# E6 Roterud–Storhove

Høringsinnspill og innsigelser 2021

Oppdragsnummer:	5195019
Oppdragsnavn:	E6 Roterud-Storhove
Dokumentnavn:	Høringsinnspill Lillehammer Kommune

## Lillehammer - reguleringsplan E6 Roterud - Storhove - merknader til høring

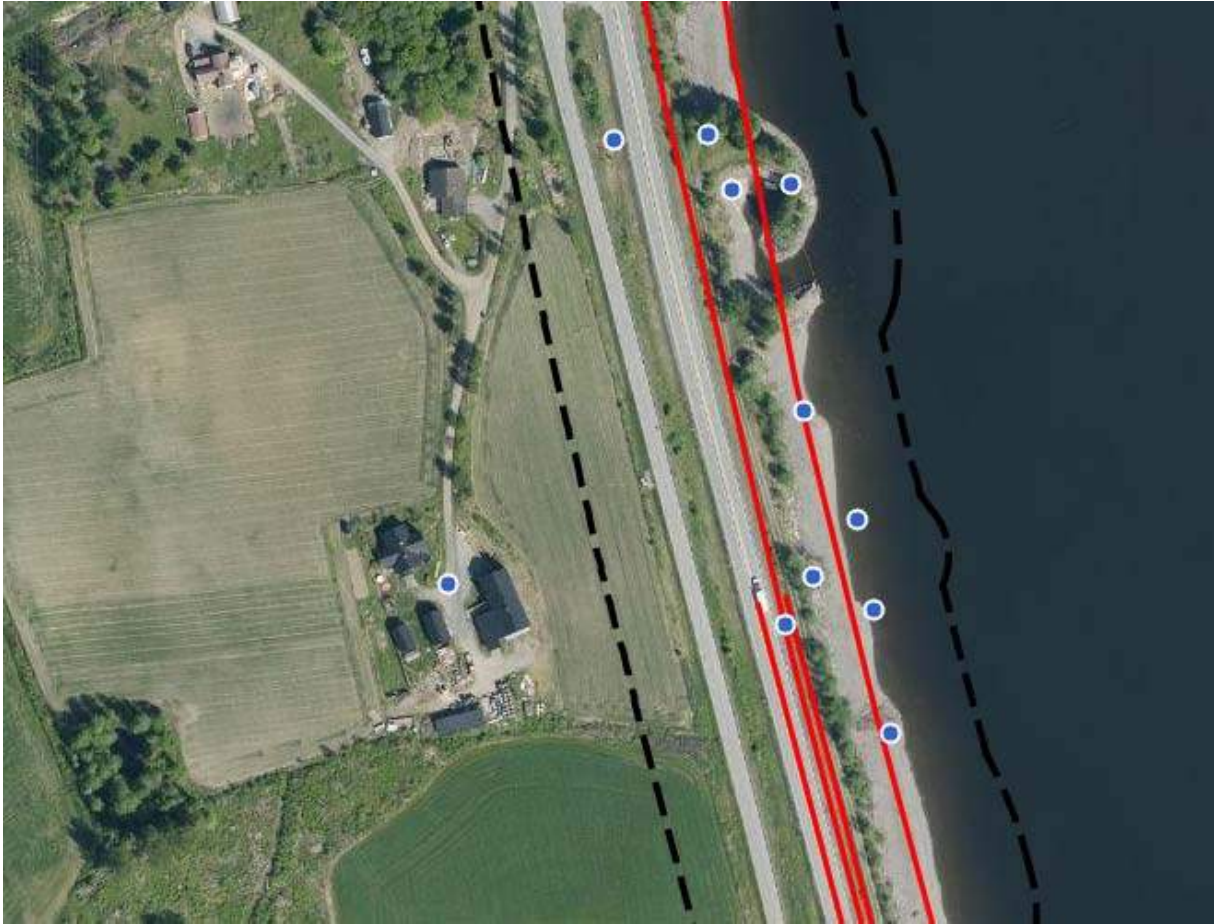
Ny molo, båt plass og bade plass er beskrevet reetablert her. Båttutsetningsplass også viktig.

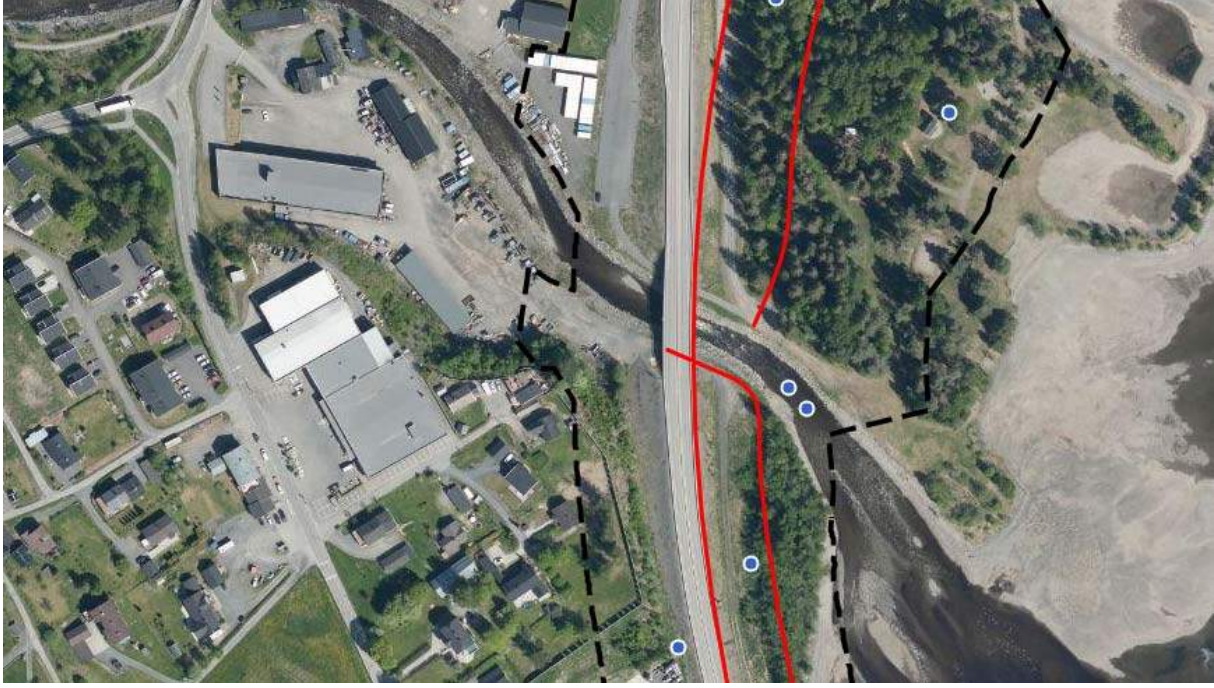
Pr. i dag kan det ikke skrives at det etableres tursti fra Stranda til Øyresvika. Bru over Rinna er nødvendig.

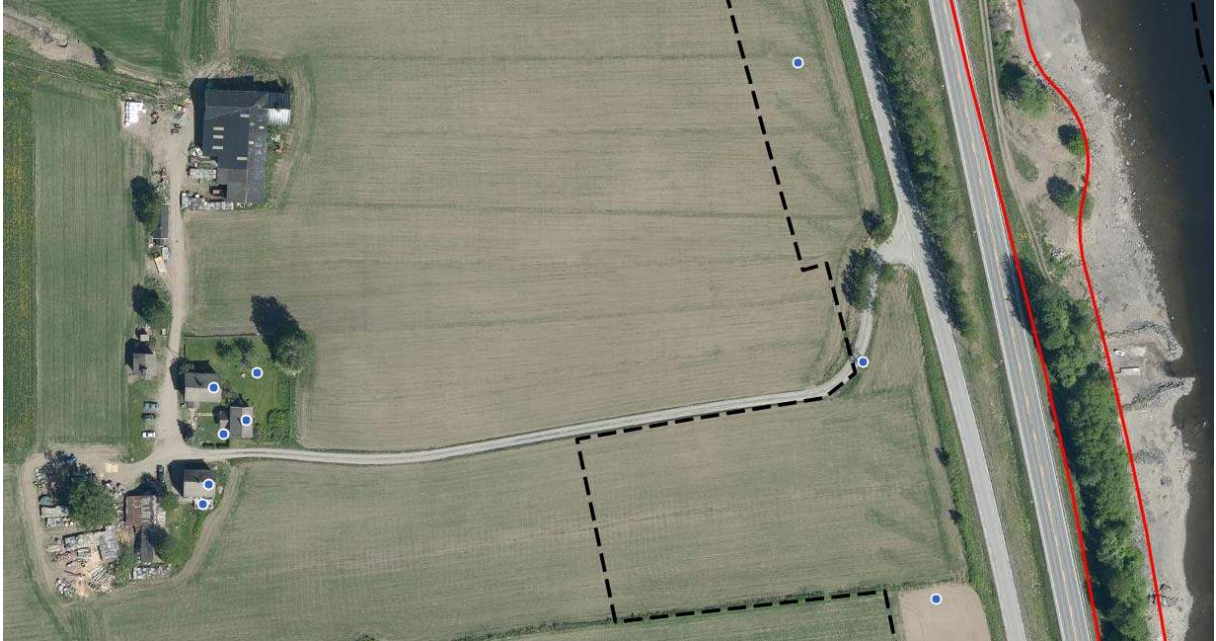
Sitteplass/samlingsplass, veldig utsatt for støy, med høyere fartsgrense kommer støy til å øke, tiltak?

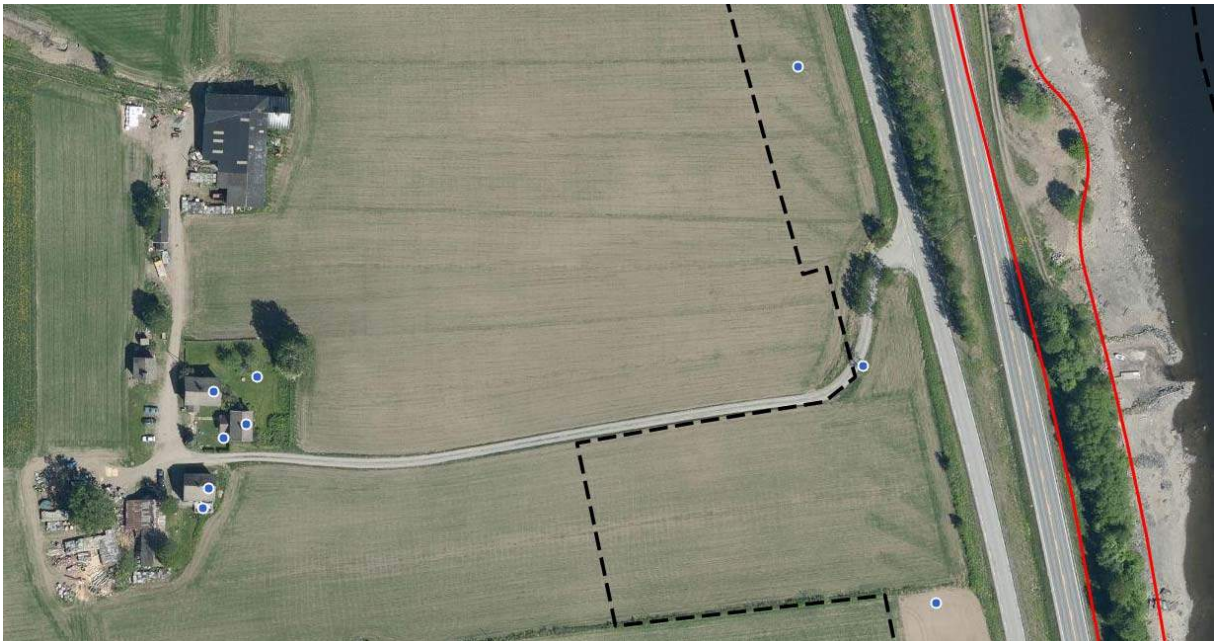
Uteplass som er utsatt for støy. Med 110 sone er jeg redd for at støyen kommer til å øke betraktelig, ønsker tiltak mot det.

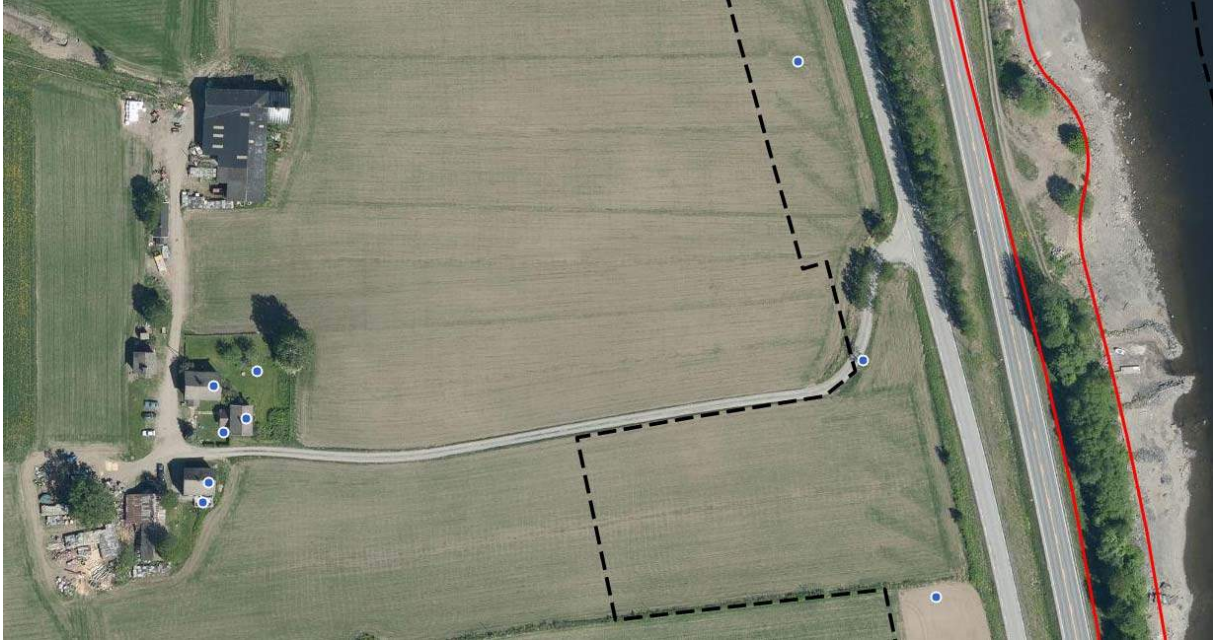
Hage som også kommer til å få høyere støynivå med 110 sone

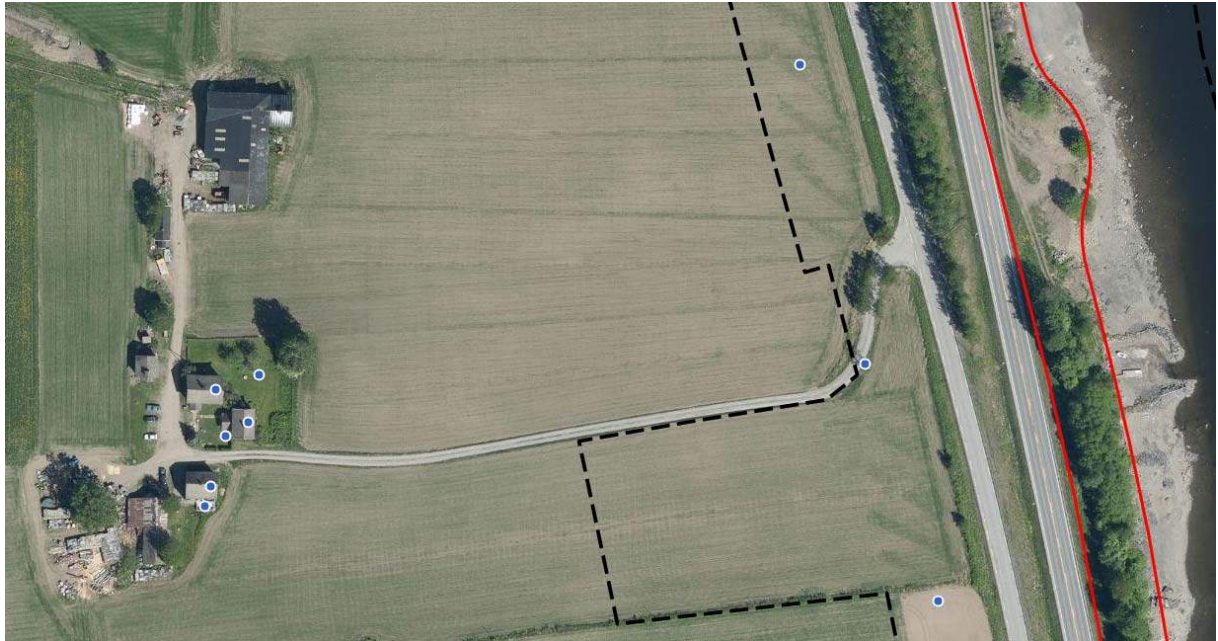
Innkjøring må tilrettelegges fra både nord og sør så det er enkelt å svinge av for lastebiler og traktorer. Bjørketrase og postkassestativ skal settes opp igjen. Ved endring av innkjørsel er steinmur ett ønske, så jordmassene til jordet holder seg på plass og ikke sklir ut.
